FECHA	29 de mayo de 2026		
NÚMERO DEL PROCESO	**IDU-LP-SGI-034-2021**	**CONTRATO No.**	**IDU-1839 DE 2021**
OBJETO	CONSTRUCCIÓN DE LAS VÍAS Y ESPACIO PÚBLICO ASOCIADO A LAS ZONAS INDUSTRIALES DE MONTEVIDEO Y PUENTE ARANDA EN LA CIUDAD DE BOGOTÁ D.C. GRUPO 3		
ITEMS DE LA PROPUESTA ECONÓMICA		**ITEMS NO PREVISTOS**	**x**

PRESUPUESTO		**BASE DE PRECIOS DE REFERENCIA IDU**	
CAPÍTULO	**REDES HIDROSANITARIAS - HÚMEDAS**	**CAPÍTULO**	**N/A**
SUBCAPÍTULO	**ACUEDUCTO**	**SUBCAPÍTULO**	**N/A**
ÍTEM	**NP-123**	**CÓDIGO**	**N/A**

Descripción	Unidad de medida	Cantidad
UNION GARRA DE TIGRE D=4" (INCLUYE SUMINISTRO E INSTALACIÓN)	UN	40.00

Cantidades Obra
ITEM : **NP-123**
DESCRIPCION : **UNION GARRA DE TIGRE D=4" (INCLUYE SUMINISTRO E INSTALACIÓN)** Unidad: UN

Fuente: PLANO DE DISEÑOS DEFINITIVO DE REDES DE ACUEDUCTO GRUPO 3- SUBGRUPO 1 1-14 CIV PLANO 1/8

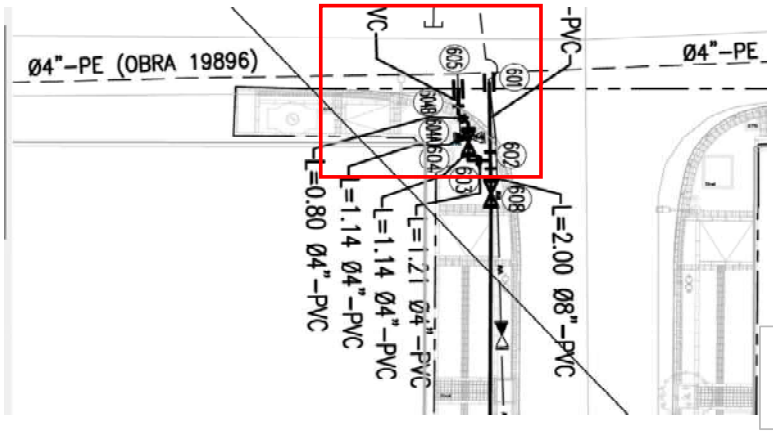
2. El presente precio no previsto es necesario de acuerdo con el diseño de acueducto y alcantarillado entregado por parte del IDU y aprobado por parte de la empresa de Acueducto mediante el comunicado 3050001-s-2025-002025 del 7 de enero del 2025 y el comunicado 3050001-s-2025-029555 del 30 de enero del 2025, en donde se evidencia la necesidad de este para unir la red principal en polietileno a otra red en otro material como como (PVC, Acero, AC, HF) como se evidencia en el recorte del plano con su referencia a continuación.

3- el presente precio no previsto cumple con la especificaciones tecnicas del acueducto NP-011.
